S.S. 51 "di Alemagna" Provincia di Belluno

Attraversamento dell'abitato di Tai di Cadore

PROGETTO ESECUTIVO

ELABORATI GENERALI Verifica di Ottemperanza Relazione di Verifica di Ottemperanza

Figura 8: Sezione e planimetria della vasca di sicurezza idraulica

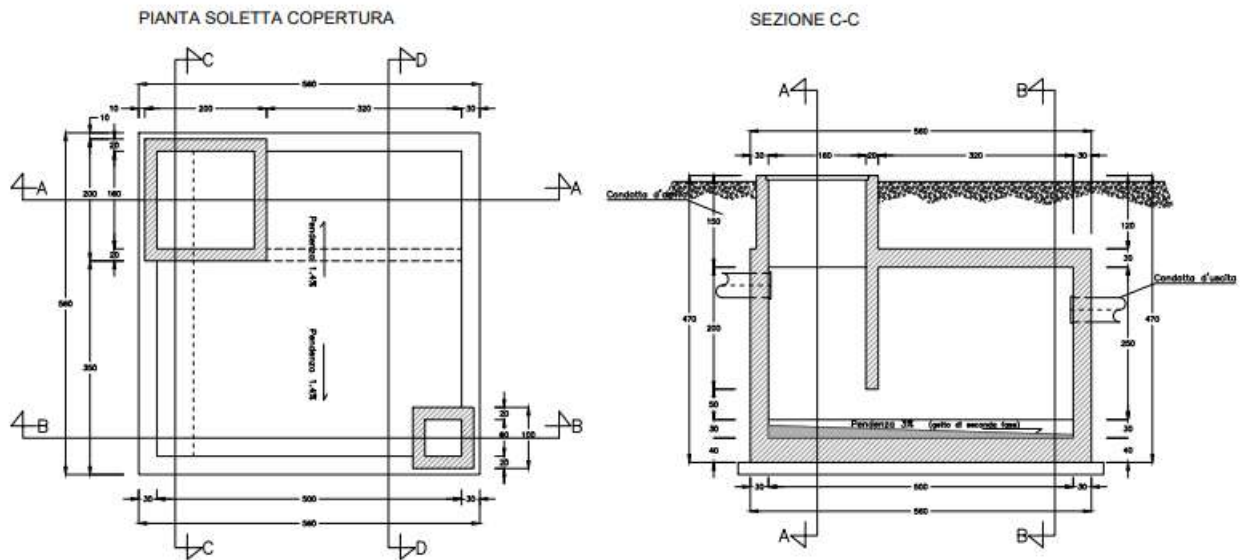
- a) *Ottimizzare la progettazione esecutiva idraulica:*
 - *dovrà eseguire il dimensionamento, indicando la tipologia di trattamento e il layout delle "vasche di prima pioggia in continuo" e delle "vasche di sicurezza idraulica" in galleria*

La prescrizione a) è stata ottemperata nell'elaborato Relazione di smaltimento acque meteoriche all'interno del capitolo specifico "Presidi idraulici – Dimensionamento dell'impianto" e negli elaborati grafici (T00ID02IDRCP01A, T00ID02IDRCP02A, T00ID02IDRCP03A).

Il dimensionamento delle vasche di prima pioggia e delle vasche di sicurezza è stato condotto sulla base dei requisiti preposti dalle vigenti norme al fine di assicurare la completa protezione del territorio (Dlgs n.3/2006 e successive modifiche). In conformità a tale quadro normativo, i volumi dei manufatti di progetto sono stati dimensionati tenendo conto dell'esigenza di contenere un eventuale sversamento accidentale di un'autocisterna, con un volume dell'ordine di 40 m³.

Le vasche di prima pioggia previste sono costituite da comparti separati di vasche per la sedimentazione e la separazione degli olii, affiancate tra di loro e connesse mediante collettori a perfetta tenuta idrica, attraverso un funzionamento in continuo. La soluzione non prevede impianti di sollevamento.

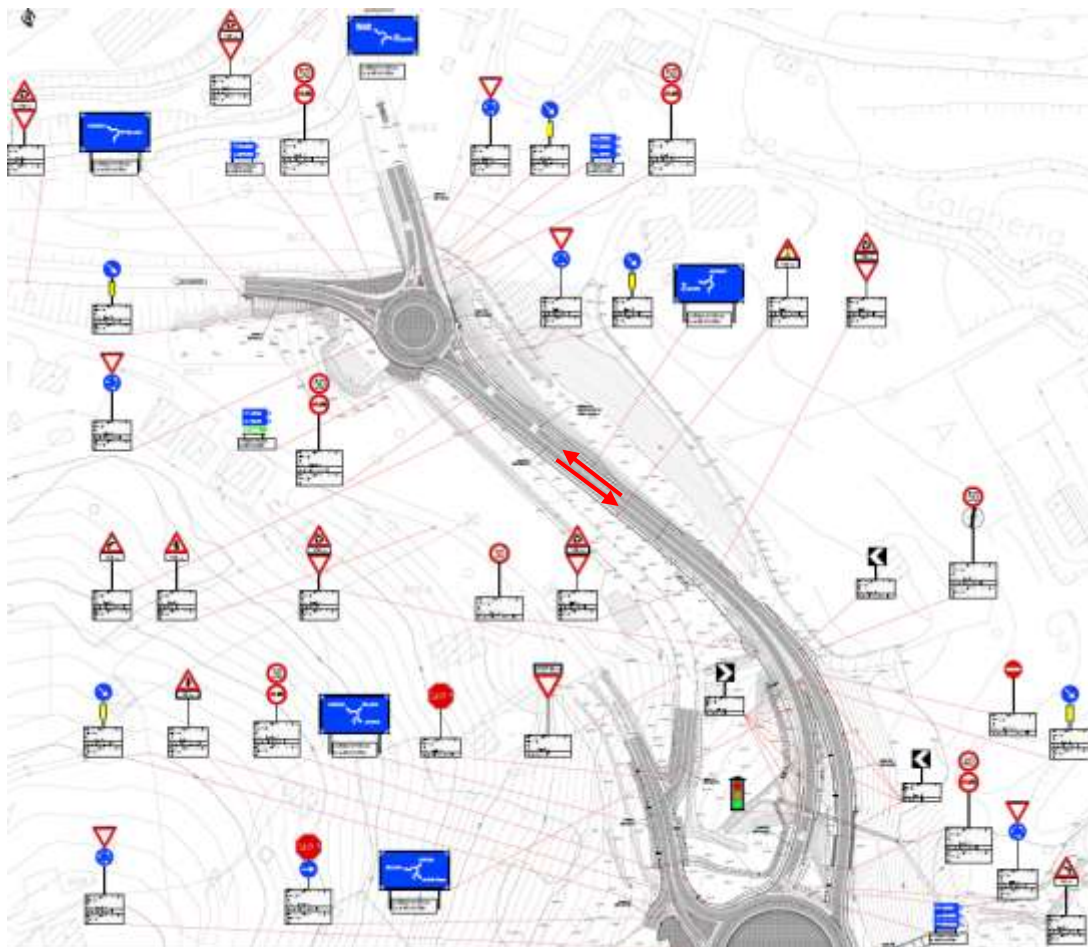
9) È necessario specificare se la viabilità di progetto dallo svincolo est verso nord (centro abitato di Tai di Cadore) è a senso unico o a doppio senso di marcia. Negli elaborati progettuali si fa riferimento ad un doppio senso di marcia: in caso contrario di dovranno modificare gli elaborati grafici e gli allegati.

Si conferma la circolazione a doppio senso di marcia; come si può vedere dalle planimetrie di progetto e della segnaletica stradale.
